改善箇所説明図

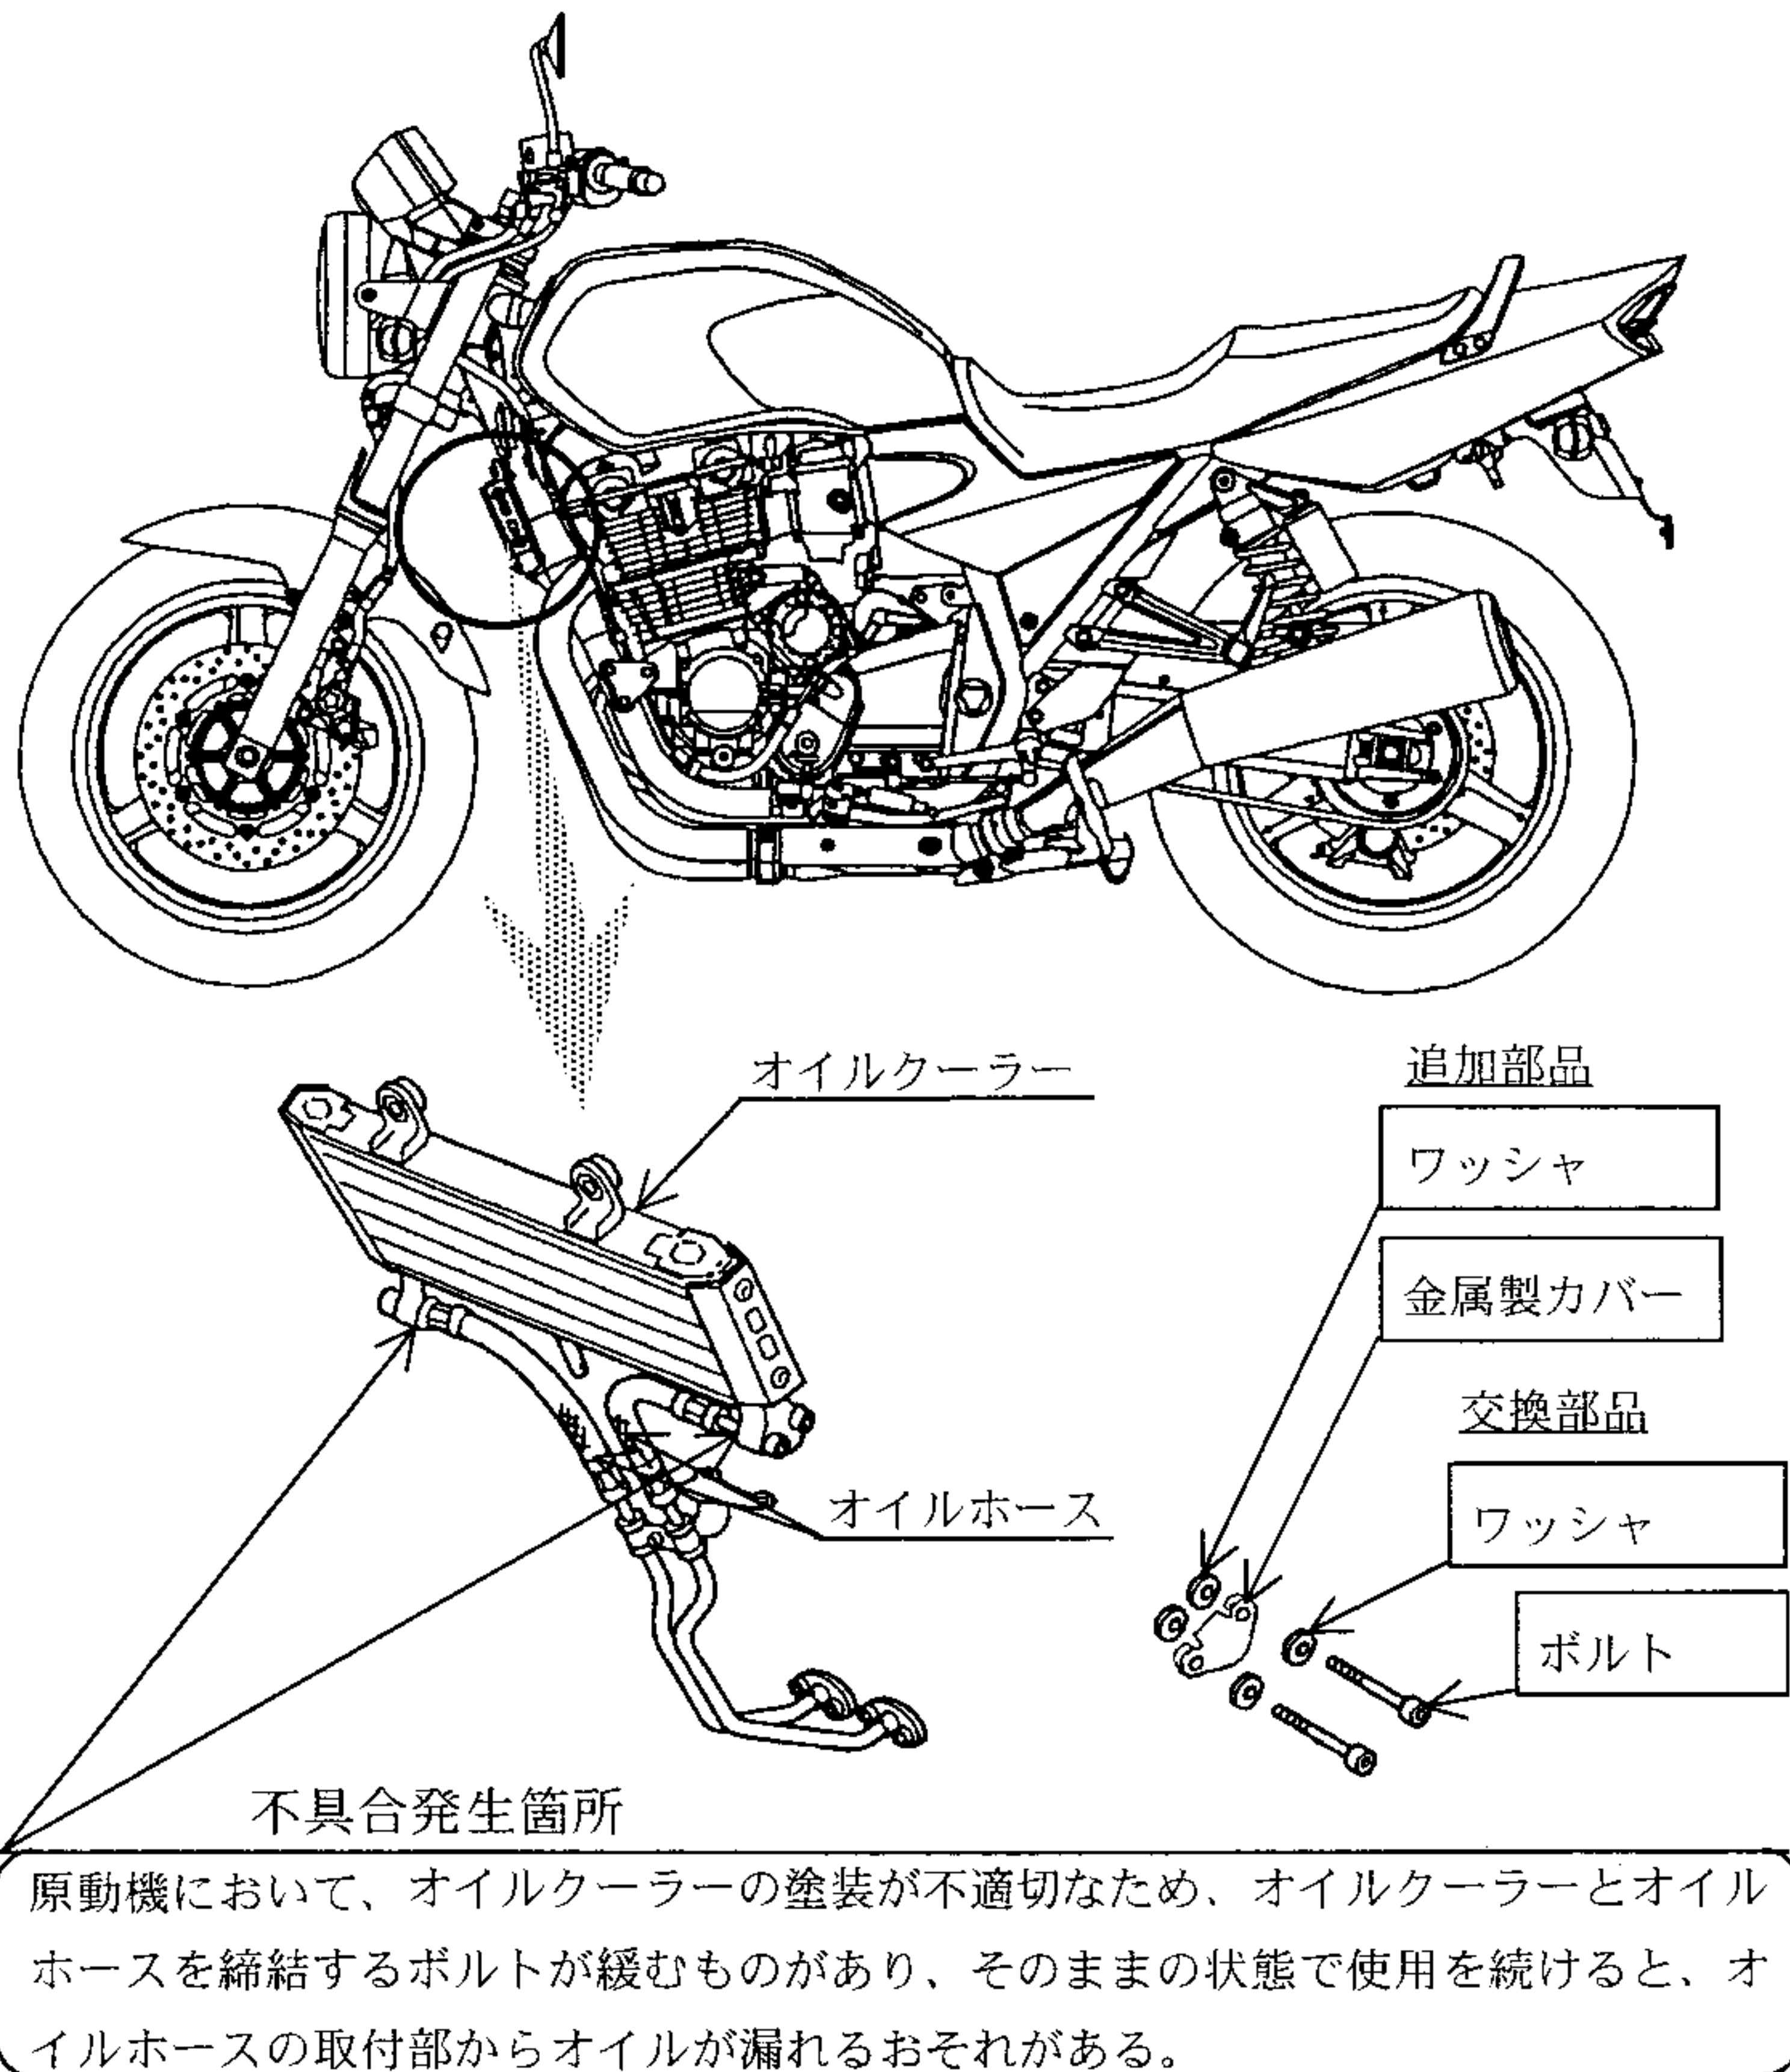
改善の内容：全車両、新品のボルトにネジロック剤を塗布し、新品のワッシャ、金属製のカバーと共に当該ボルトをオイルホースに取り付ける。

識別：金属製カバーの有無で識別が可能である。
